**Sujet :** [INTERNET] contributions--/ SAS BOCHATON FRERES / REMBLAIEMENT

Dans le cadre de l'Enquête Publique Carrière CHB St Gingolph, vous voudrez bien prendre connaissance de notre contribution ci-dessous :

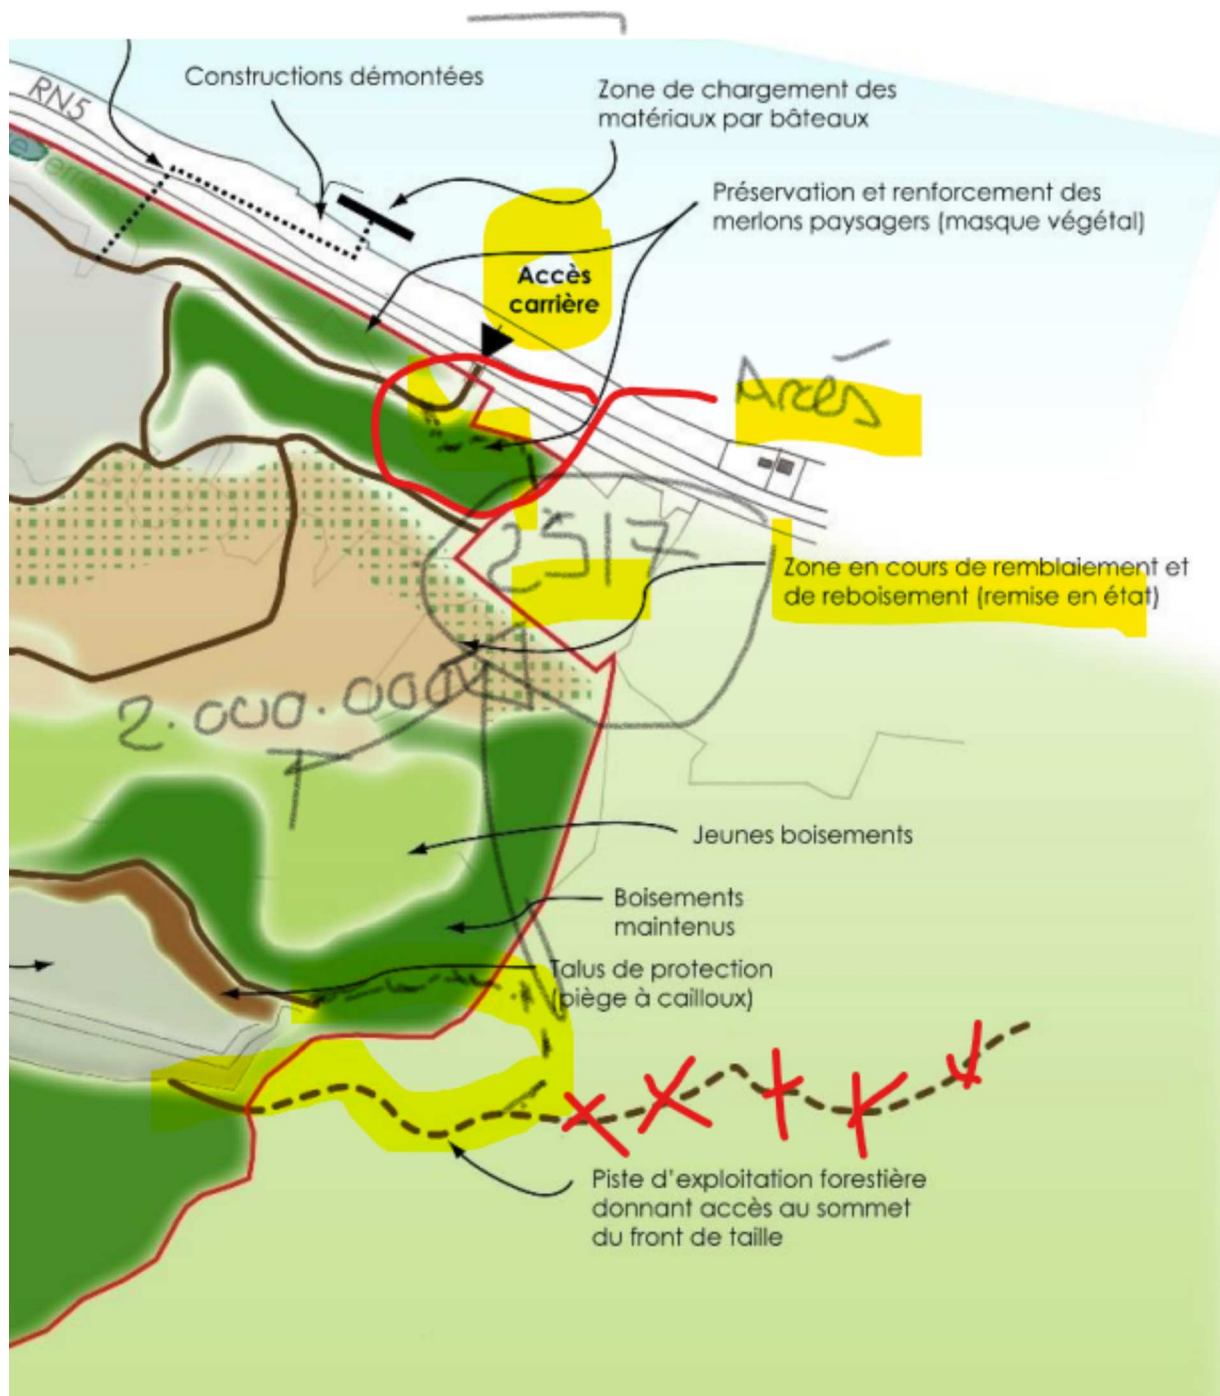
Cette photo illustre les conséquences imprévisibles de cumul de trombe d'eau—
